AUTOSTRADA REGIONALE CISPADANA DAL CASELLO DI REGGIOLO-ROLO SULLA A22 AL CASELLO DI FERRARA SUD SULLA A13

PROGETTO DEFINITIVO

INQUADRAMENTO GENERALE DELL'INTERVENTO

PROCEDURA DI VERIFICA DI OTTEMPERANZA DI CUI ALL'ART. 28 DEL D.LGS 152/2006 E SS. MM. E II.
TERZA ISTANZA - RELAZIONE

Epicentri, magnitudo e linee di iso-magnitudo – CPT15/DBM15.
 Sono stati esclusi dall'analisi i sismi del 2012 cerchiati in azzurro (repliche).
 In linea magenta il tracciato autostradale di progetto 2012.

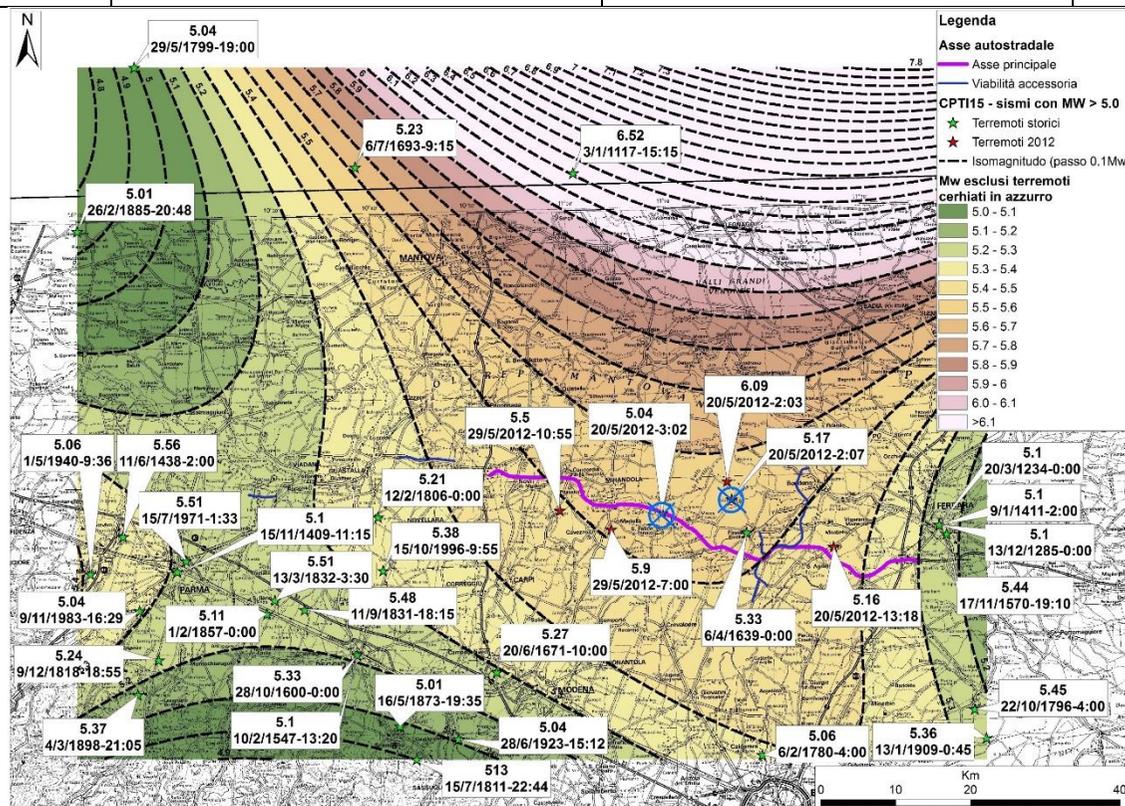
ID	Ambito	Ambito di ottemperanza prescritto	Ambito di ottemperanza proposto	Corrispondente prescrizione RER
29	Suolo e sismica	Progetto Definitivo	Progetto Definitivo	31
<p><u>Prescrizione 29 CTVIA:</u> Nei siti in cui è verificata la presenza di condizioni predisponenti la liquefazione devono essere effettuate verifiche del rischio di liquefazione (stima dell'indice di liquefazione IL), tenendo conto anche delle magnitudo registrate negli eventi sismici del 2012. Detti interventi vanno concordati nelle modalità con la Regione Emilia Romagna.</p>				
<p><u>Analisi di Ottemperanza:</u> La descrizione accurata dell'analisi svolta al fine di determinare la magnitudo di progetto è riportata nel paragrafo 4.6 dell'elaborato 0405_PD_0_A00_A0000_0_GT_RB_02_B "Geotecnica – Criteri generali verifiche geotecniche".</p> <p>Si ottempera alla prescrizione adottando magnitudo momento $M_w = 5.5$ lungo tutto il tracciato autostradale e le altre viabilità di progetto. Tale valore è stato determinato in accordo alla prescrizione, ovvero analizzando la magnitudo degli eventi sismici di interesse per l'area in esame e la relativa localizzazione con riferimento al Catalogo Parametrico dei Terremoti Italiani 2015 (CPTI15), consultabile e scaricabile all'indirizzo https://emidius.mi.ingv.it/CPTI15-DBMI15/.</p> <p>La pubblicazione di tale catalogo, contenente anche gli eventi sismici del 2012 indicati nel testo della prescrizione, è recente e successiva alle elaborazioni e valutazioni contenute nel Progetto Definitivo 2012 e relative integrazioni.</p> <p>Sulla base della reale distribuzione spaziale degli epicentri degli eventi di riferimento (eventi sismici con magnitudo momento M_w superiore a 5.0, escluse repliche, in accordo alla prescrizione ID 32) si è ritenuto rappresentativo un criterio di interpolazione per "isocurve di magnitudo" determinate sulla base della posizione e del valore di magnitudo degli epicentri di riferimento, come riportato nella figura seguente.</p>

L'andamento della magnitudo momento M_w estrapolata lungo l'asse autostradale di Progetto Definitivo:

- aumenta da 5.45 a circa 5.55 dalla pk 0+000 (interconnessione A22) alla pk 26+000 circa;
 - diminuisce dalla pk 26+000 circa a fine tracciato (Ferrara sud), ove si riscontra magnitudo momento dell'ordine di $M_w=5.3$;
- come indicato nella figura seguente; in tale immagine è indicata anche l'assunzione progettuale di magnitudo momento $M_w = 5.5$.

Asse autostradale, Andamento della Magnitudo momento.

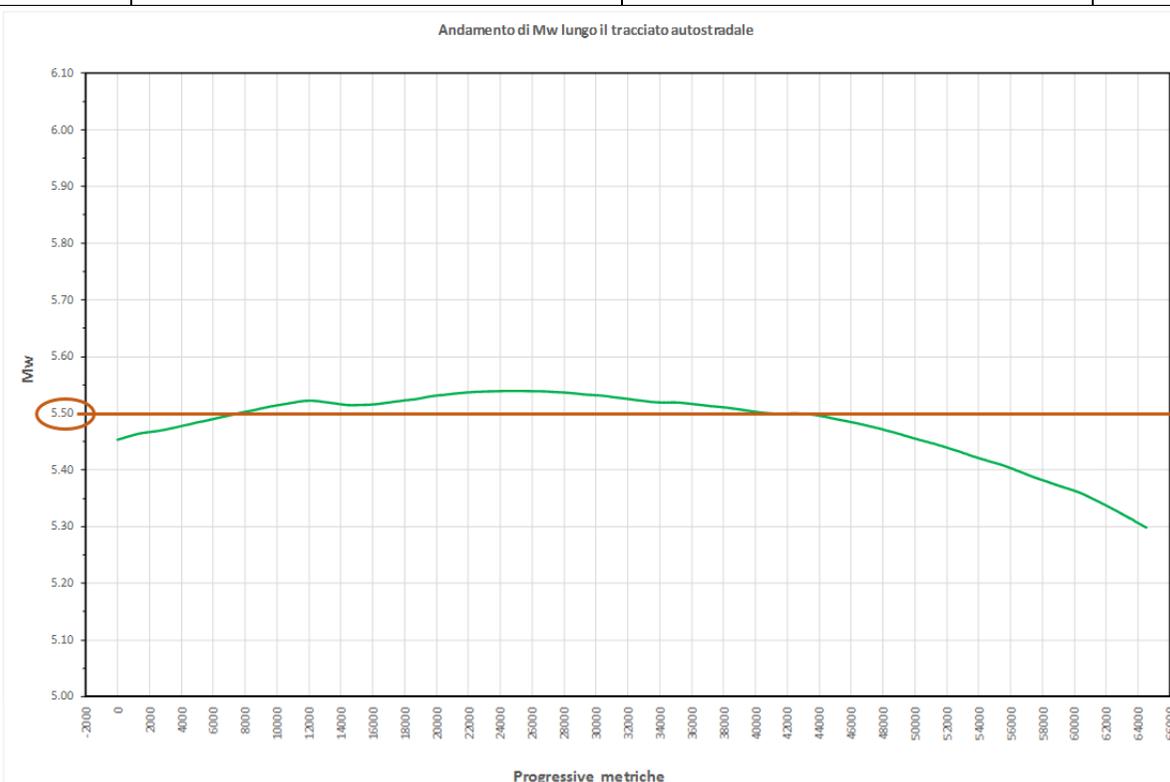
ID	Ambito	Ambito di ottemperanza prescritto	Ambito di ottemperanza proposto	Corrispondente prescrizione RER
29	Suolo e sismica	Progetto Definitivo	Progetto Definitivo	31

Come richiesto dalla prescrizione, tale assunzione progettuale inerente alla Magnitudo Momento di progetto è stata concordata con i tecnici della Regione Emilia Romagna durante gli incontri svoltisi:

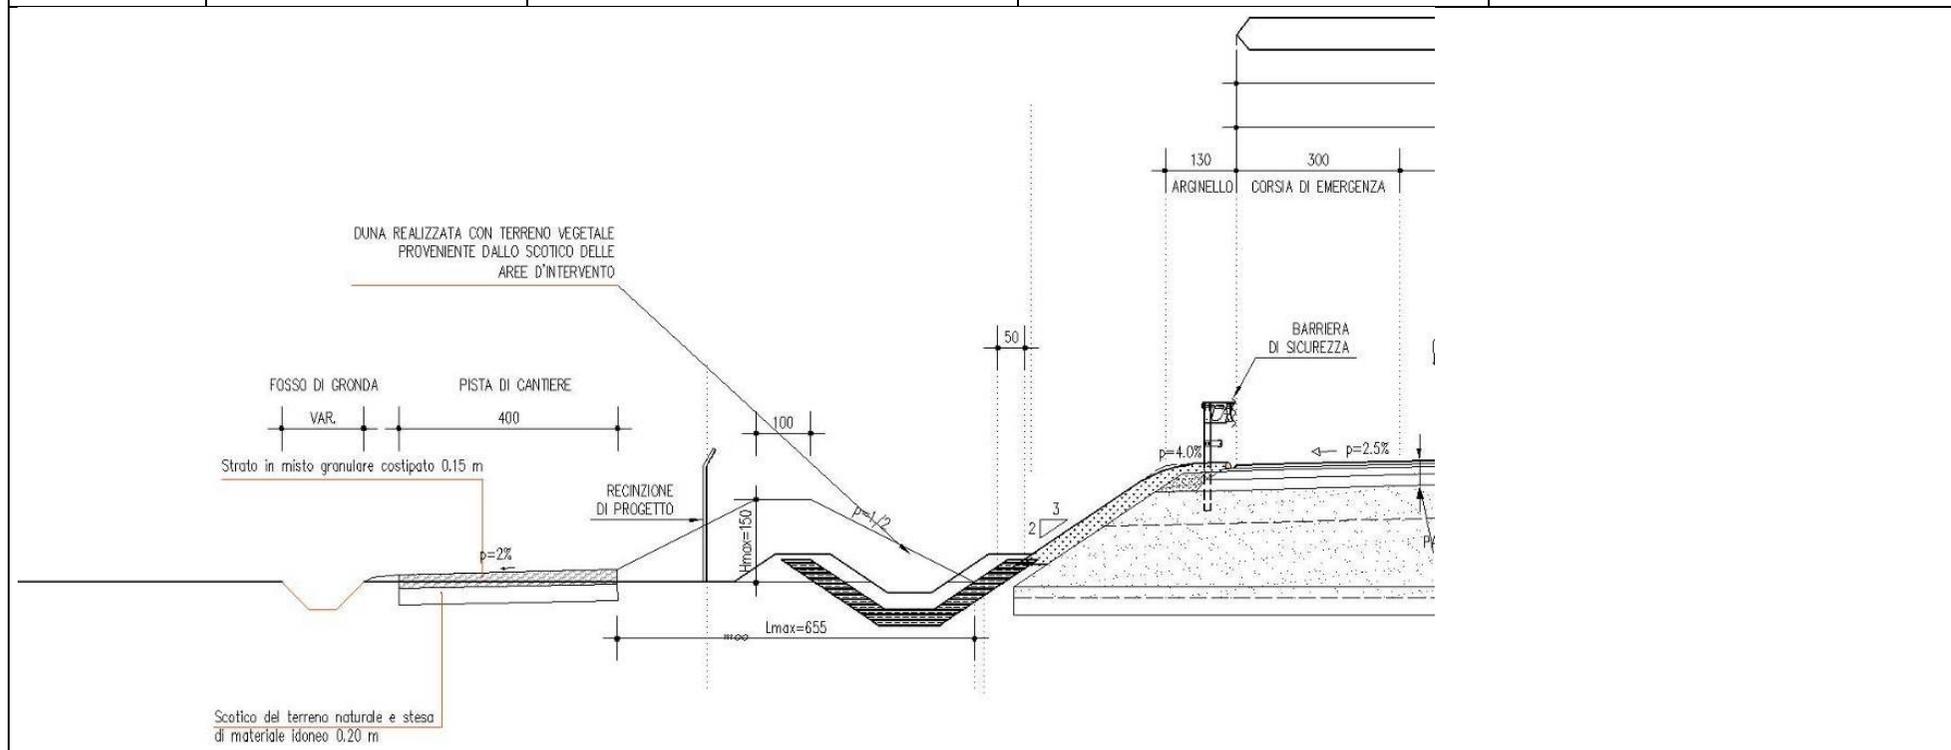
Durante la costruzione dovranno essere salvaguardate la struttura dei suoli e la vegetazione nelle aree confinanti con quelle del cantiere limitando allo stretto indispensabile la larghezza delle piste provvisorie di accesso.

In merito alle **piste di cantiere**, inoltre, si evidenzia che le stesse coincideranno in parte con le viabilità a servizio dell'autostrada (controstrade), pertanto, devono intendersi come opere definitive, ed in parte saranno realizzate adattando percorsi prevalentemente coincidenti con il sedime dell'autostrada di progetto o posti in fregio alla stessa. Al termine dei lavori, all'entrata in esercizio dell'infrastruttura autostradale, le controstrade non saranno ricomprese all'interno della recinzione autostradale, ma saranno restituite al territorio quali viabilità di ricucitura dei fondi agricoli, accesso dei consorzi e manutenzione autostradale, mentre il sedime delle piste non coincidente con le suddette controstrade, sarà ripristinato nella configurazione iniziale ante-operam. Per le piste di cantiere è stata prevista una sezione tipo che minimizza le occupazioni di suolo e coincide con quella schematizzata nella successiva figura.

La larghezza complessiva della piattaforma, avente pendenza trasversale unica del 2%, è pari a 4 m, con percorrenza a senso unico alternato. La configurazione planimetrica delle piste è completata dall'introduzione di piazzole di scambio (aventi larghezza pari a 3 m) per l'incrocio dei mezzi d'opera, poste ad interasse massimo di 500 m. La sezione tipo della pista è completata dall'introduzione di una duna realizzata con terreno vegetale proveniente dallo scotico delle aree d'intervento. La duna, avente anche funzione di mitigazione, sarà posta in opera con pendenze delle scarpate 1/2, così da evitare fenomeni di ruscellamento sulla superficie e, quindi, la dispersione del terreno. Tra le piste di cantiere è da ritenersi incluso anche il sedime del futuro tracciato autostradale. Tali aree, infatti, saranno utilizzate durante l'intero svolgimento dei lavori per la realizzazione degli interventi di progetto e, quindi, impegnate dai mezzi d'opera presenti sul fronte di avanzamento dei lavori.

In generale tutte le aree di cantiere (siano esse cantieri fissi, ovvero piste di cantiere) esterne al sedime di esproprio definitivo, saranno occupate temporaneamente durante la fase realizzativa delle opere autostradali. Il criterio con cui sono state perimetrare le aree in oggetto è stato quello di conseguire il minor impatto possibile sulla destinazione agricola dei fondi interessati e/o confinanti. In particolare, sono state individuate aree intercluse fra le rampe dei cavalcavia di progetto e le viabilità esistenti, seguendo quanto più possibile i confini di proprietà dei singoli appezzamenti e le sistemazioni idrauliche dei fondi. Al termine dei lavori le sopraccitate aree
